Veřejná zakázka:
Dodávka sanitárního kontejneru do Areálu dopravní výchovy
zadávaná mimo režim zákona č. 134/2016 Sb., o zadávání veřejných zakázek, ve znění
pozdějších předpisů (dále jen „zákon“)

VYSVĚTLENÍ, ZMĚNA NEBO DOPLNĚNÍ ZADÁVACÍ DOKUMENTACE

Vysvětlení / změna / doplnění č. I

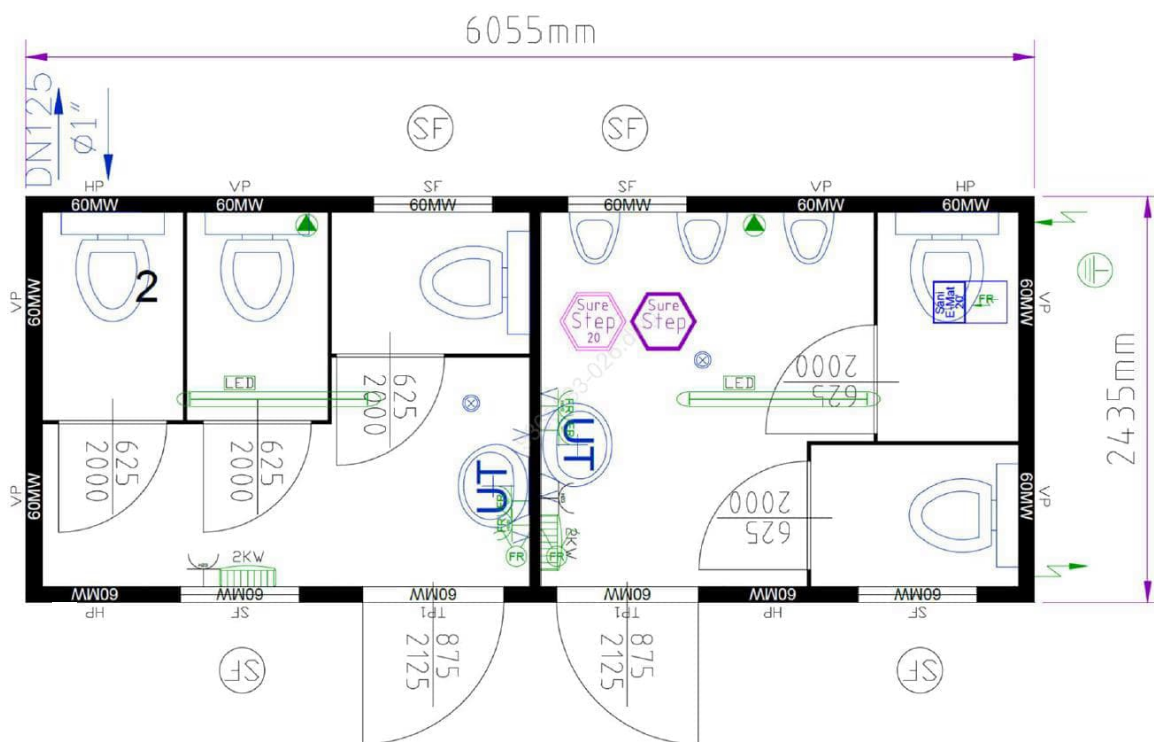
máme poznámku k technickým parametrům požadované sanitární buňky - viz dokument výkres.

Na místo, kde je v nákrese znázorněn přívod a vývod vody a odpadu a přívod elektřiny, je nelze z technického hlediska umístit. Můžeme nabídnout řešení viz nákres v příloze této zprávy.

Zadavatel bere na vědomí, že v rámci technického řešení napojení přípojek (voda, kanalizace, elektřina) k sanitárnímu kontejneru existují alternativní možnosti provedení připojení. Vzhledem ke snaze o dosažení nejefektivnějšího a ekonomicky nejvýhodnějšího řešení zadavatel požaduje využití typizovaného sanitárního kontejneru, který umožňuje standardní způsob napojení v souladu s technickými podklady výrobce.

Zadavatel akceptuje, s ohledem na specifické podmínky stavby, alternativní řešení pro umístění přípojných míst vody, elektřiny a kanalizace do kontejneru. Toto řešení je zohledněno v aktualizované výkresové dokumentaci, kde jsou schválená místa přivedení jednotlivých přípojek do sanitárního kontejneru označena žlutými kroužky.

Umístění sanitárního kontejneru je budováno nově, přičemž projekt technické infrastruktury (přípojek) vychází z optimalizovaného dispozičního řešení v rámci Areálu dopravní výchovy. S ohledem na tyto skutečnosti není možné realizovat další variantní řešení napojení.
